## 改善箇所説明図

### 保安基準不適合箇所

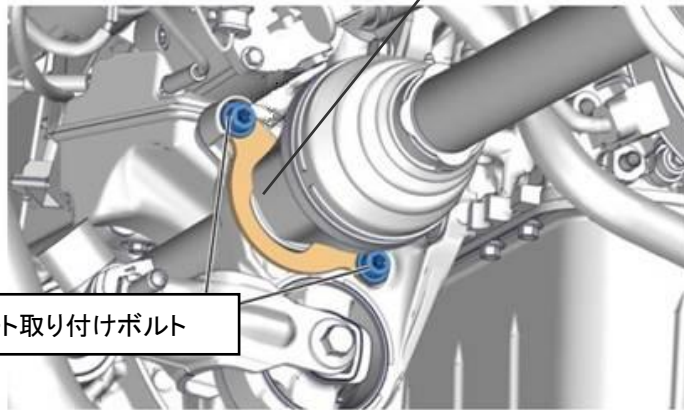
右側ドライブシャフトベアリングのリテーニングプレートにおいて、取り付けボルトの締め付けトルクが不足しているため、当該ボルトが緩む場合がある。そのため、そのまま使用を続けると、走行中にドライブシャフトから異音や微振動が発生し、最悪の場合、当該プレート及び当該ボルトが脱落するおそれがある。

全車両、右側ドライブシャフトベアリングのリテーニングプレート取り付けボルトを規定トルクで締め付ける。

締め付け後、取り付けボルト頭部に黄色のペイントをする。
